# スラリー安定化処理に向けた設計について（案）

2021年7月5日

東京電力ホールディングス株式会社

- 第91回特定原子力施設監視・評価検討会にて議論したスラリー安定化処理設備の設計に関する検討状況について報告。
- 脱水物保管容器の長期健全性
- スラリー安定化処理設備における閉じ込め機能

## 【参考】腐食進行の評価

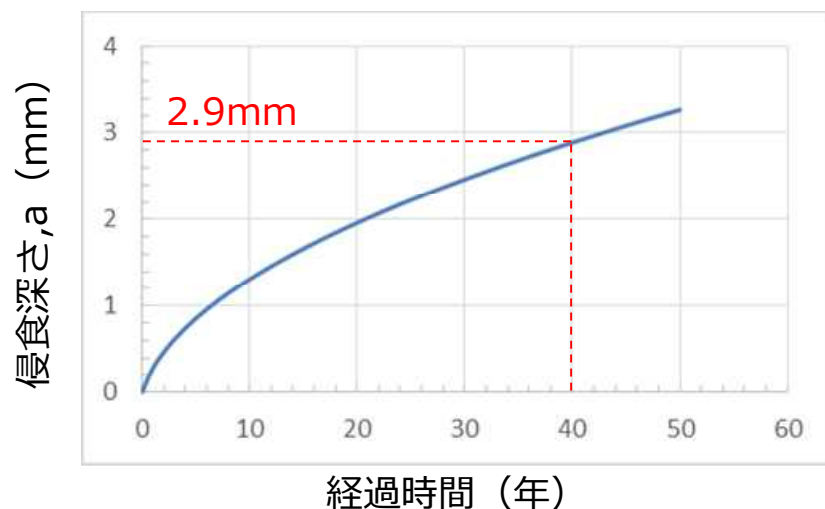
コメント	回答
気液界面や接液部において，腐食進展速度が約0.9mm/年と報告されているものもあるが，今回の評価は過小評価ではないのか。	脱水物には水分が含まれているが液体の層は形成されず，模擬脱水物の経時変化調査においても脱水物の含水量は経時的に低下傾向にあることを確認しており，固体廃棄物貯蔵庫第9棟にて保管容器内での保管中には，液体の層は形成されないため，気液界面による腐食影響は低いと考える。これより，脱水物の性状や設備環境を踏まえた腐食評価を実施した。
十分な耐食性を有した材料で容器を構成しているのか。	脱水物の性状から塩分が含まれているため，保管容器の鋼板として，ステンレス鋼は腐食速度の大きな局部腐食を発生し，短期間で貫通するおそれがある。一方，炭素鋼はゆっくりと全面腐食するため，腐食代を考慮した設計とすることで，長期使用に適していると考えます。
脱水物による腐食メカニズムが明確ではない中で，簡単なメカニズムで考えないで欲しい。	本評価では脱水物の性状や設備環境を踏まえた腐食評価を行っているが，スラリー脱水物の保管は，国内において初めての事例であることから，模擬脱水物を用いた調査や保管開始以降の性状確認など知見拡充を図っていく。

- 炭素鋼が全面腐食すると腐食生成物（錆び）に覆われていく。この錆びの下地保護性により、実際の腐食速度は時間とともに低下していく。
- したがって、炭素鋼の腐食進展モデルとしては、平均侵食深さが時間のべき乗に比例するモデル（べき乗則モデル）が一般的であり、特にべき乗数を1/2とする放物線則モデルがよく使われている。
- 平均侵食深さ $a$  (mm)と時間 $t$  (年)との関係は次式で表される※1。初期速度を $r_0$  (mm/年)、速度定数を $k$  (年)とする。

$$(a + kr_0)^2 = 2kr_0^2t + k^2r_0^2$$
- 脱水物より厳しい条件である自然海水中での腐食を想定して初期速度を $r_0 = 0.399$ (mm/年)※1、速度定数を $k = 0.80$  (年)※1として侵食深さを計算すると下図のようになり、40年間の腐食進展量は2.9 mmと評価される。なお、固体廃棄物貯蔵庫第9棟内での保管において、脱水物による発熱はベント孔等から周囲に放熱され、保管容器の鋼板は貯蔵庫内温度と同程度になると考えられ、貯蔵庫内の最大温度40℃を評価に用いた。

## 2.1 スラリー安定化処理設備の閉じ込め機能

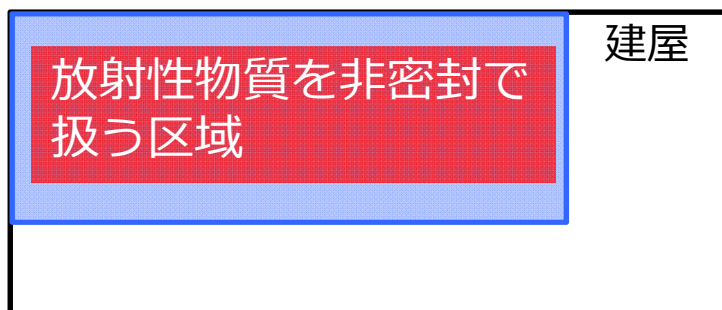
原子力規制庁殿の要求	当社の設計方針
非密封の放射性物質は、限定された区域内で取り扱う設計とすること。その区域は気密性の確保・負圧維持などにより、放射性物質を漏えいさせない設計とすること。	非密封の放射性物質を取り扱う区域をダスト取扱エリアとして限定する。ダスト取扱エリアは負圧を維持することにより、放射性物質を漏えいさせない設計とする。
非密封で扱う区域の外側に中間的な区域を設け、漏えいした場合にもその中間的な区域内に保持することができる設計とすること。	ダスト取扱エリアの外側にダスト管理エリアを設け、ダスト取扱エリアから漏えいした場合、ダスト管理エリア内にて放射性物質を閉じ込める設計とする。
放射性物質を非密封で取り扱う区域内において常時負圧維持及び浄化機能を備えた排気設備による管理、並びにダスト濃度の警報管理を行うこと。	放射性物質を非密封で取り扱う区域内の負圧を維持し、浄化機能を備えた排気設備による管理を行い、ダスト濃度の警報管理を行う設計とする。

- スラリー安定化処理設備における閉じ込め機能について、原子力規制庁殿が求める事項に対して、当社の設計方針を見直しして、対応していく。
